改善箇所説明図

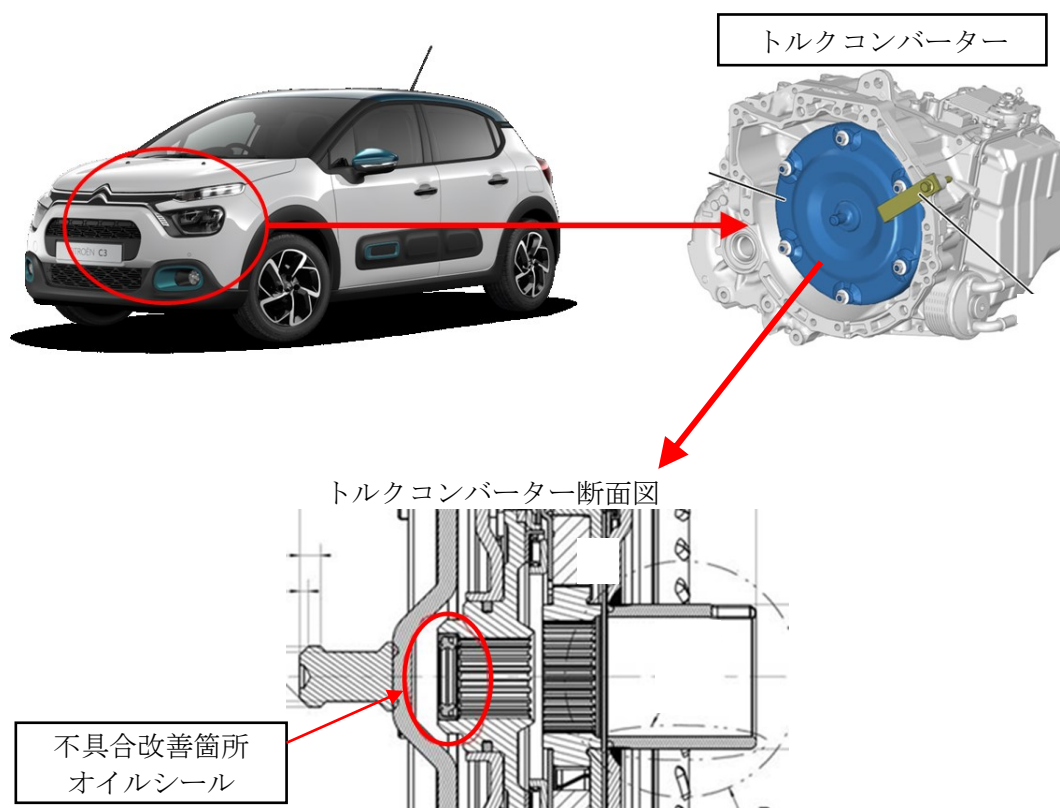
トルクコンバーターにおいて、製造工程で使用する試験機のメンテナンスが不適切なため、トルクコンバーターの試験中にオイルシールが損傷し、その状態のまま車両に組み付けられたものがある。そのため、使用過程中にオイル漏れが発生し、クラッチがスリップすることで、警告灯点灯、メーター内のメッセージ表示、及び変速不良が発生し、加速不良となるおそれがある。

全車両、トルクコンバーターを良品に交換する。

助手席側ドアロックストライカー上側の固定ボルトの頭に黄ペイントを塗る。
